**Modulo per la presentazione delle osservazioni per i piani/programmi/progetti sottoposti a procedimenti di valutazione ambientale di competenza statale**

**(ID:11186) Progetto per la realizzazione di un impianto per la produzione di energia mediante lo sfruttamento del vento nel territorio comunale di Cupello, Scerni, Furci, Monteodorisio, Gissi e Atesa, loc. Collechiesi (CH), di potenza nominale pari a 40,5 MW. Proponente: Furci Collechiesi S.r.l. - Osservazioni -**

Numero <b>24</b>	<b>(ID:11186) PROGETTO PER LA REALIZZAZIONE DI UN IMPIANTO PER LA PRODUZIONE DI ENERGIA MEDIANTE LO SFRUTTAMENTO DEL VENTO NEL TERRITORIO COMUNALE DI CUPELLO, SCERNI, FURCI, MONTEODORISIO, GISSI E ATESSA, LOC. COLLECHIESI (CH), DI POTENZA NOMINALE PARI A 40,5 MW. PROPONENTE: FURCI COLLECHIESI S.R.L. - PRESENTAZIONE DELLE OSSERVAZIONI.</b>
Data <b>19.04.2024</b>

Figura 3. Sovrapposizione dei due impianti in evidenza

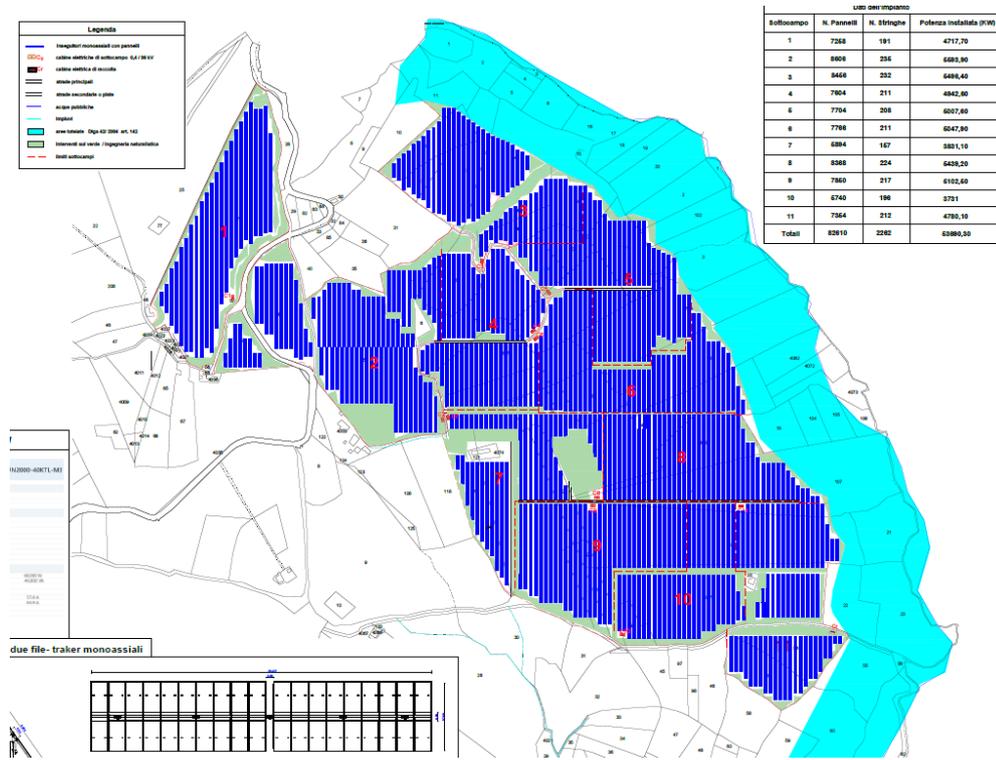
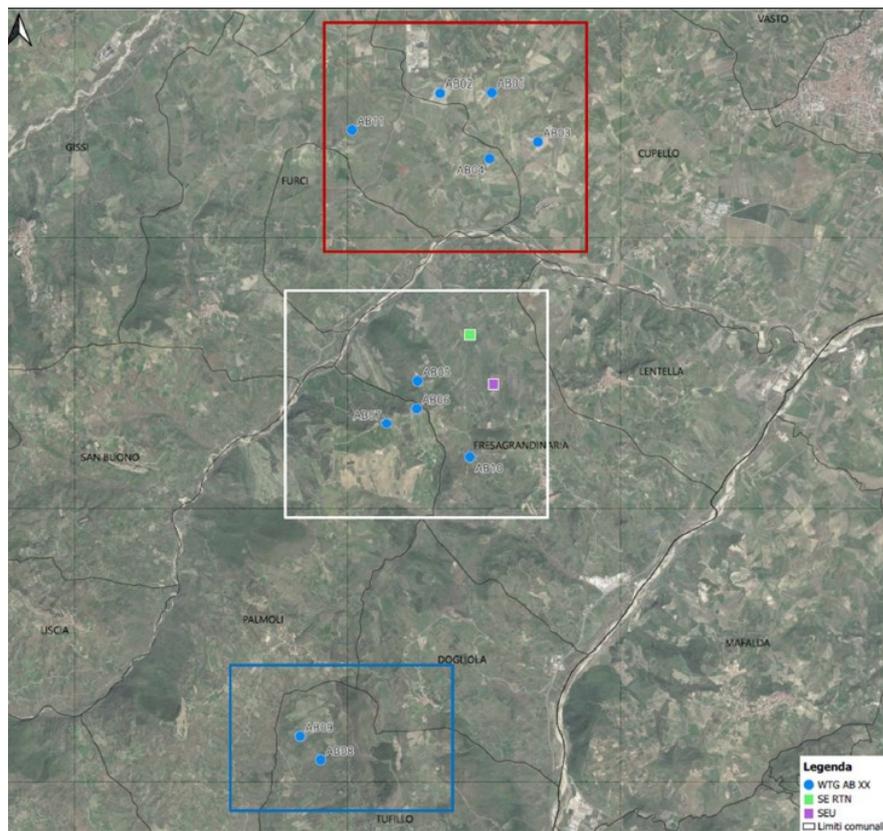
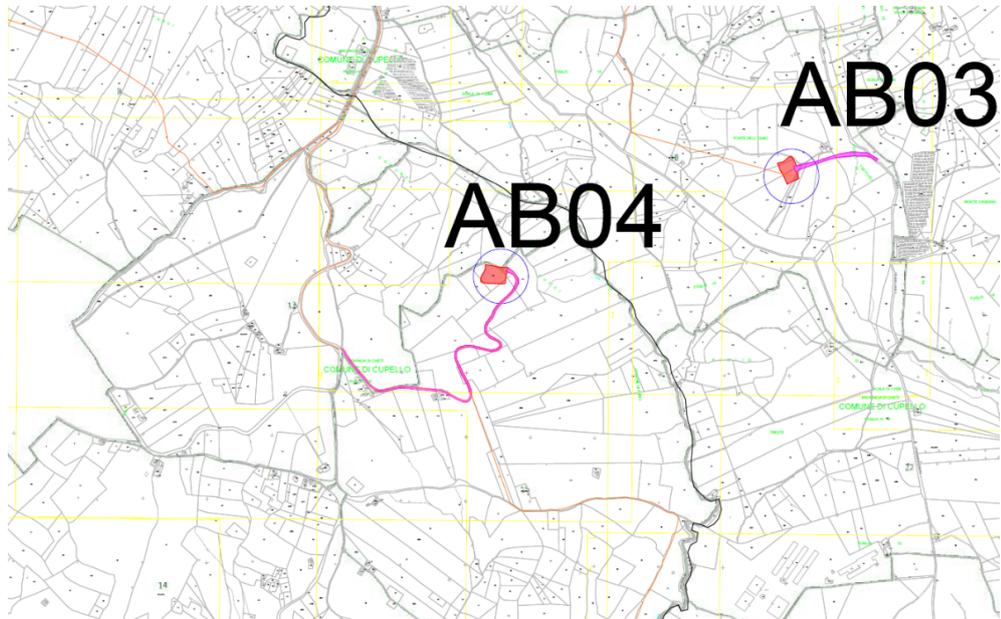
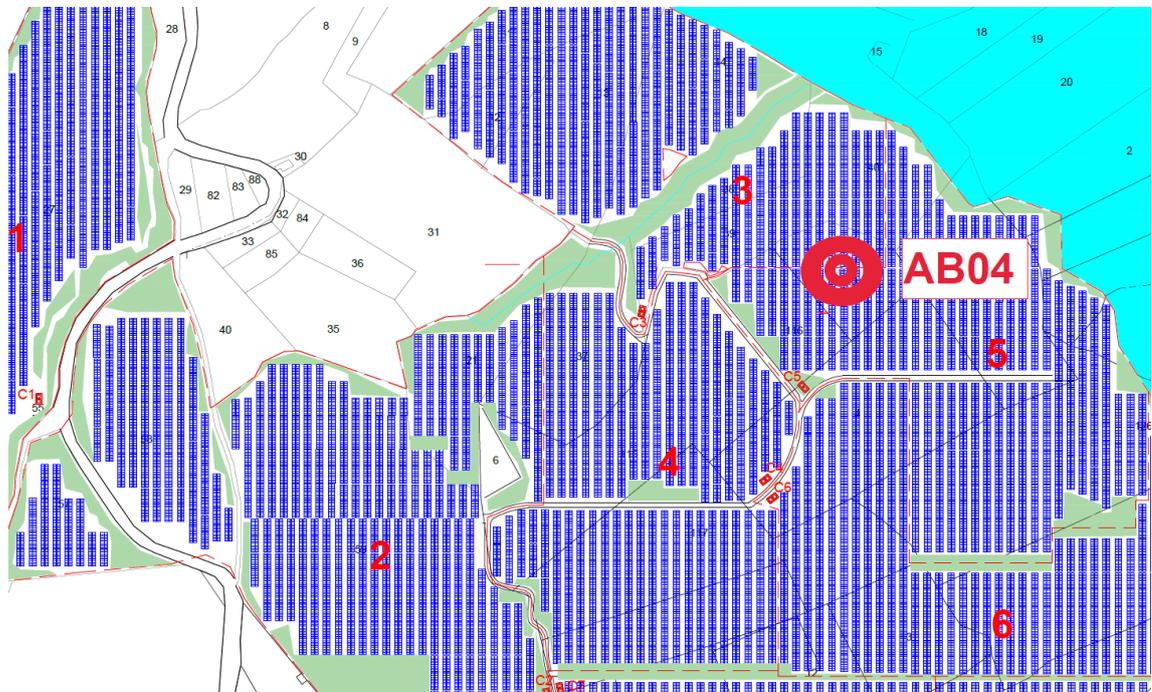
##### **a) Sovrapposizione interventi tra la proposta in oggetto (ID:9706) Realizzazione e gestione di un impianto fotovoltaico della potenza nominale di 53.69MW con relative opere di connessione alla rete elettrica nazionale nel comune di Furci proposta da ARAN 1 S.r.l. e la proposta di Prime S.r.l. denominato "Parco Eolico Abruzzo" (ID:10644)**

Con le immagini seguenti si vuole evidenziare che il progetto di impianto fotovoltaico (ID:9706) proposto da ARAN 1 S.r.l. va anche a sovrapporsi al progetto "Parco Eolico Abruzzo" (ID:10644) presentato da Sviluppo Prime Srl al MITE.

*Figura 5. Ubicazione impianto fotovoltaico ID: 8339*

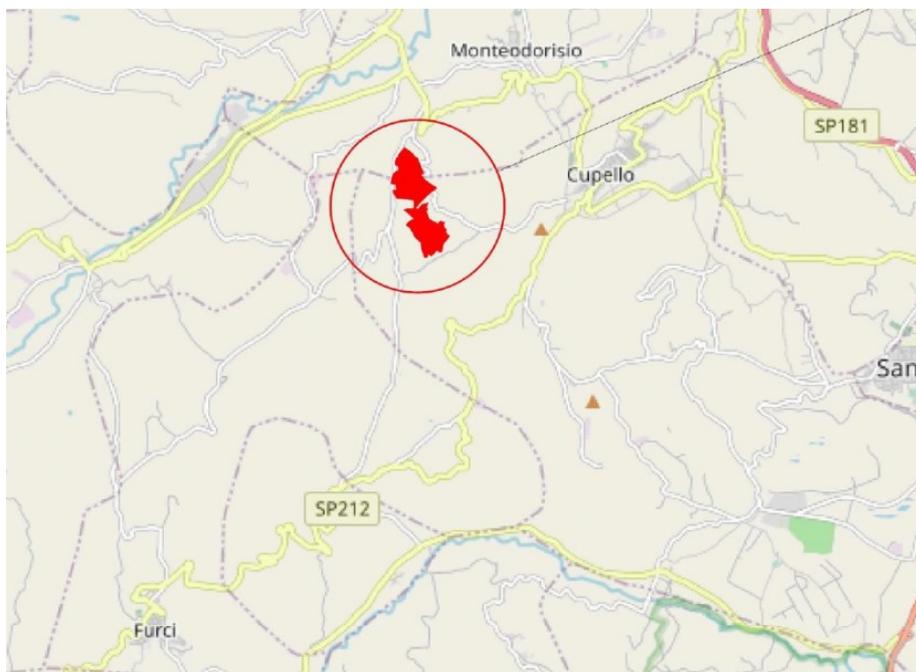
**c) Progetto di un impianto agro-fotovoltaico a terra della potenza pari a 24 MW e delle relative opere di connessione alla RTN, da realizzarsi nel territorio dei Comuni di Cupello (CH) e Monteodorisio (CH). (ID:8339)**

La seguente immagine mostra la posizione dell'impianto indicato sul territorio del comune di Cupello e Monteodorisio ma nelle immediate vicinanze del territorio comunale di Furci e dell'impianto fotovoltaico oggetto di queste osservazioni.
